**REGULERINGSFORSLAG TIL
OFFENTLIG ETTERSYN**

Fagnotat

Vår referanse: PLAN-2022/20598-23
Saksbehandler: Marianne Grytten
Dato: 01.03.2024

**Forslag til detaljregulering – offentlig ettersyn
Ytrebygda, Gnr. 34, Bnr. 118 mfl., Ytrebygdsvegen,
Reguleringsplan arealplan-ID 70360000**

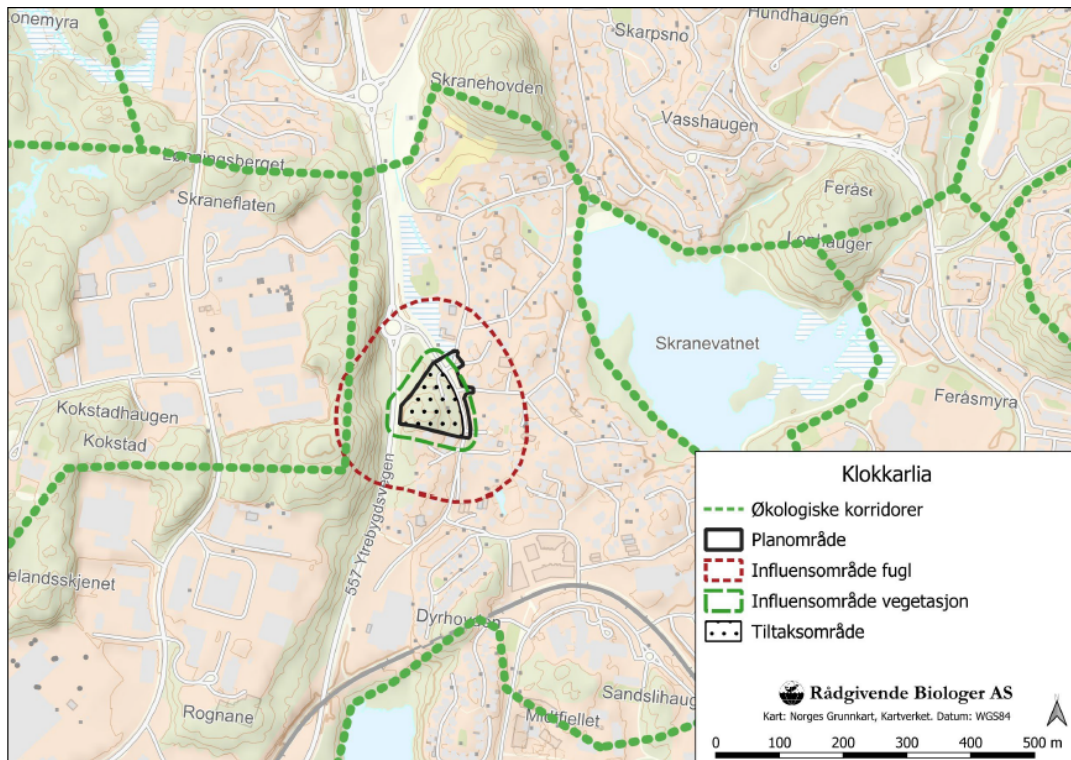
Planområdet er ikke kartlagt som et viktig friluftsområde, og haugen er i dag lite tilgjengelig. Både plankonsulent og PBE har befart området, og det er ikke registrert spor av allmenn bruk eller barns lek. Området er bratt, tett vegetert og vanskelig tilgjengelig. Store deler av området er støyutsatt, men har en solrik flate i østre del av haugen som har potensial som en ny kvalitet for nabolaget dersom den tilgjengeliggjøres bedre. Det foreslås tilkomst for allmennheten, og det åpnes for naturlekeplass og opphold. Noe areal fra byfortettingssonen legges til som grønnstruktur.

8 Planlagt byggeområde med influensområde og økologiske korridorer

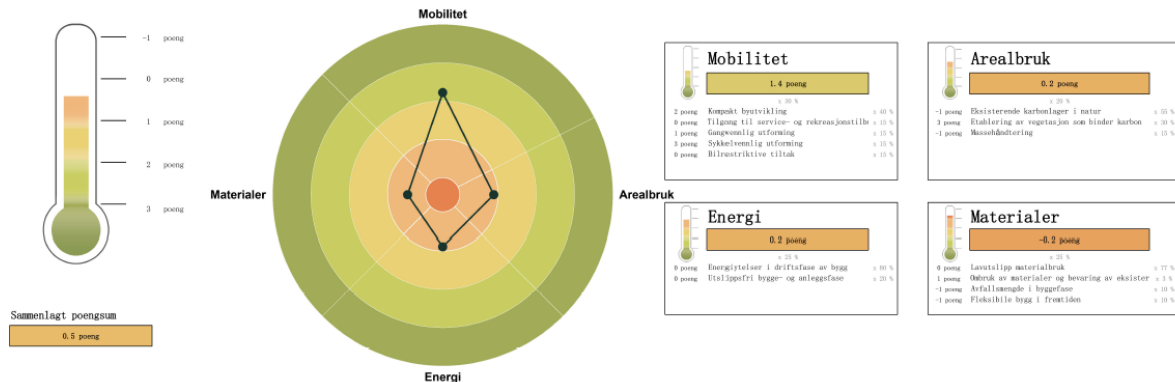
Vurderinger etter nml §8. kunnskapsgrunnlaget og §9. føre-var-prinsippet er at kunnskapsgrunnlaget er noe tynt, og vi anbefaler at det utføres befaring, som også må kartlegge fremmede arter en kan forvente å finne i eldre hageanlegg. Identifisering av verdifull natur må være en del av planprosessen, og verdifulle element som skal ivaretas og/eller flyttes, må identifiseres og sikres i bestemmelser. Dette kan inngå i dokumentasjon til byggesak som marksikringsplan. Det er foreslått å tilpasse start av anleggsarbeid til høstsesong som avbøtende tiltak, dette må sikres til andre gangs behandling.

Vurderinger etter nml §10 er at arealbeslaget/fragmenteringen av naturområder i Sandsliområdet vil forsterkes, men at samlet belastning er ivaretatt. Det foreslås å utvide grøntarealet i planområdet sammenlignet med avsatt areal i KPA2018. Areal sikres med formål BG og tilhørende bestemmelser. Det er foreslått avbøtende tiltak som å legge igjen død ved og redusere kunstig belysning, med grundigere beskrivelse av hvordan i naturmangfoldsrapporten. Foreslåtte avbøtende tiltak må sikres i planbestemmelsene.

Vurderinger etter nml §11 er ikke tilstrekkelig sikret. Fremmede arter må kartlegges og fjerning av eventuelle fremmede arter må sikres som rekkefølgekrav.

Vurdering etter nml §12 er ikke tilstrekkelig ivaretatt. Det må sikres at anleggsperioden legges utenom hekkeperioden, i tråd med anbefalingene i naturmangfoldrapporten.
